INFORME DE HITO DE CONTROL
Nº 15766-2023-CG/MPROY-SCC

**CONTROL CONCURRENTE A LA
AUTORIDAD PARA LA RECONSTRUCCIÓN CON CAMBIOS
LIMA, LIMA, LIMA**

**“IMPLEMENTACIÓN DE LAS 74 INSTITUCIONES
EDUCATIVAS QUE CONFORMAN LA CARTERA DE
EDUCACIÓN DEL PROGRAMA ARCC QUE SE EJECUTAN
EN EL MARCO DEL CONTRATO ESTADO A ESTADO”**

**HITO DE CONTROL N° 1: “ENTREGA DE LAS
INTERVENCIONES DEL PAQUETE 3 DE LA CARTERA DE
EDUCACIÓN, QUE SE REALIZA EN EL MARCO DEL
CONTRATO DE ESTADO A ESTADO, AL MES DE JULIO DE
2023”**

Imagen 3: Gabinete extintor

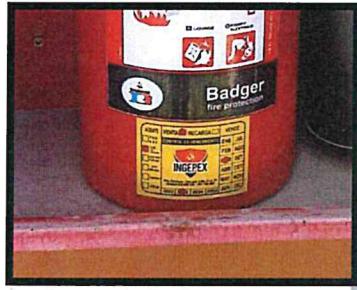
- Se realizó el recorrido a los ambientes de la Institución Educativa, donde se pudo apreciar lo siguiente:
 - Se evidenció el uso de vidrio crudo en los gabinetes de extintores, teniéndose que la mayoría de los extintores de la I.E. presentan fecha de vencimiento marzo 2023.

Imagen 5: Desprendimiento solaqueo

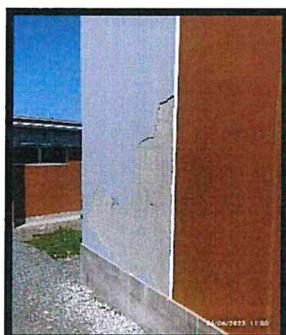
- Se pudo apreciar descascaramiento de pintura en zonas contiguas a las juntas, asimismo, se visualizó el desprendimiento de solaqueo en diversas ubicaciones

Imagen 9: Humedad en cerco perimetral

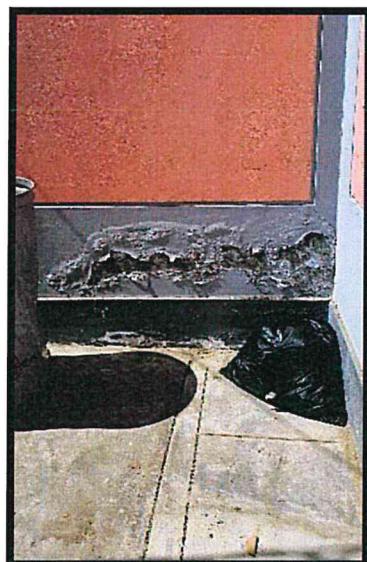
- Cerca al cuarto de bombas, en el cerco perimétrico se apreció humedad en la parte baja. Este muro es colindante con una propiedad de terceros.

Imagen 10: Fisuras en muro

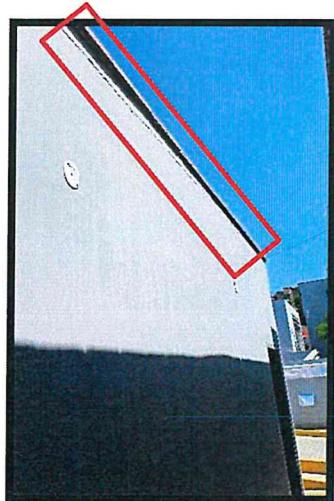
- Se evidenció fisuras en la parte superior de varios bloques como se puede apreciar en la siguiente imagen.

Imagen 14: Vencimiento extintores

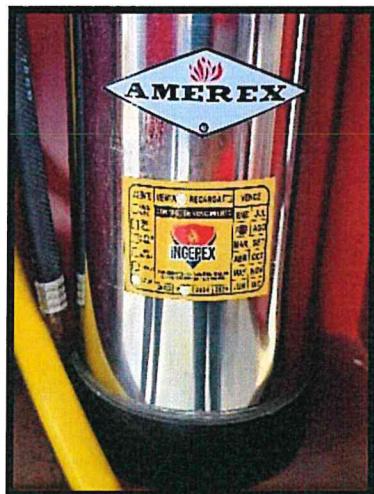
- Se realizó el recorrido a los ambientes de la Institución Educativa, donde se pudo apreciar lo siguiente:
- Se evidenció el uso de vidrio común en los gabinetes de extintores y la mayoría de los extintores de la I.E. presentan fecha de vencimiento marzo 2023.

Imagen 15: Humedad en techo

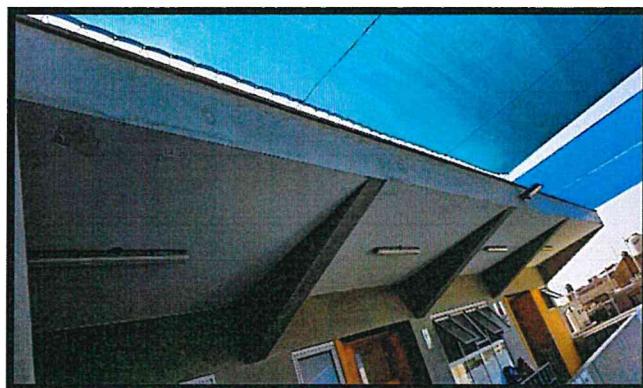
- Se pudo apreciar filtraciones de aguas pluviales en los techos de algunos ambientes como en zonas continuas a las juntas.

Imagen 17: Humedad en muro

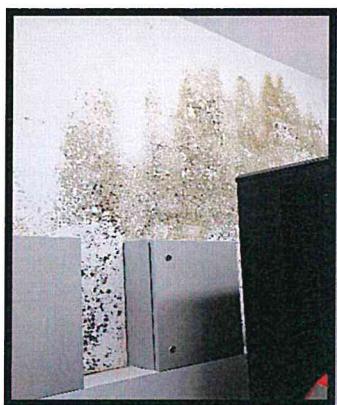
- En el cuarto eléctrico N° 01 se evidenció la presencia de humedad en muro.

Imagen 19: Fisura en SS. HH
discapacitados

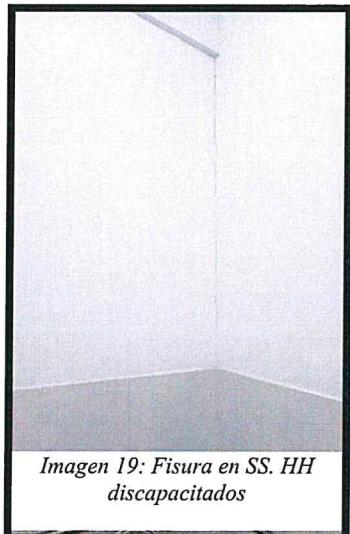
- Se evidenció fisuras en la parte externa y superior de varios bloques, asimismo, se evidenciaron fisuras internas en muros de los ambientes de la institución educativa.

Imagen 21: Desprendimiento de tarajeo en viga

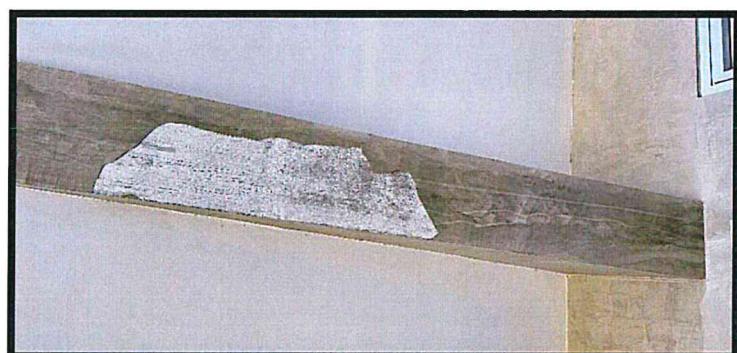
- Se pudo apreciar el desprendimiento del tarajeo en diversas ubicaciones

Imagen 24: Laptop inoperativa

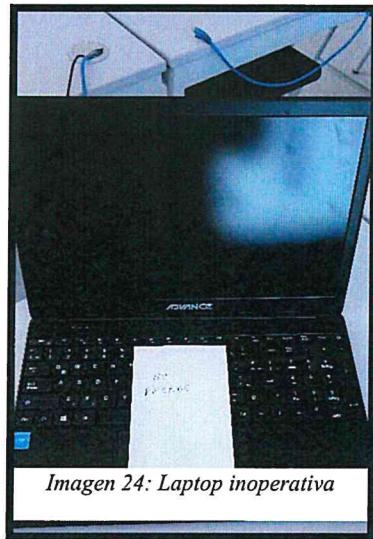
- En las Aulas de Innovación Pedagógica (AIP) se evidenció laptops con defectos, entre estos defectos se tiene:
 - No reconocen internet por cable
 - No funcionan sin el cargador conectado
 - No encienden

Imagen 26: Rack de comunicaciones en cuarto de carga

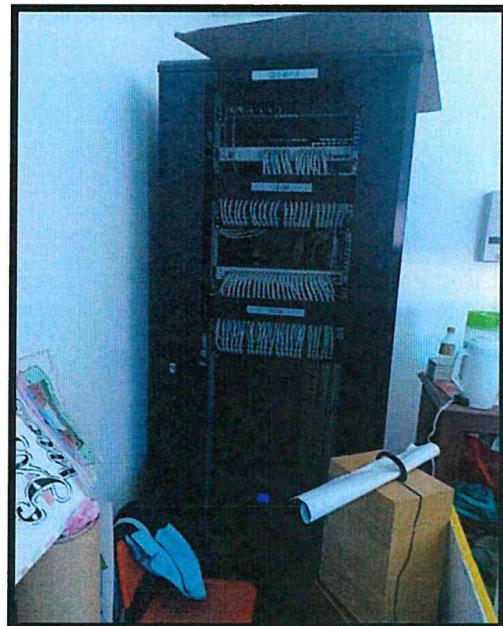
- Se evidenció en el cuarto de carga el rack de comunicaciones y el uso de este ambiente como almacén y oficina.
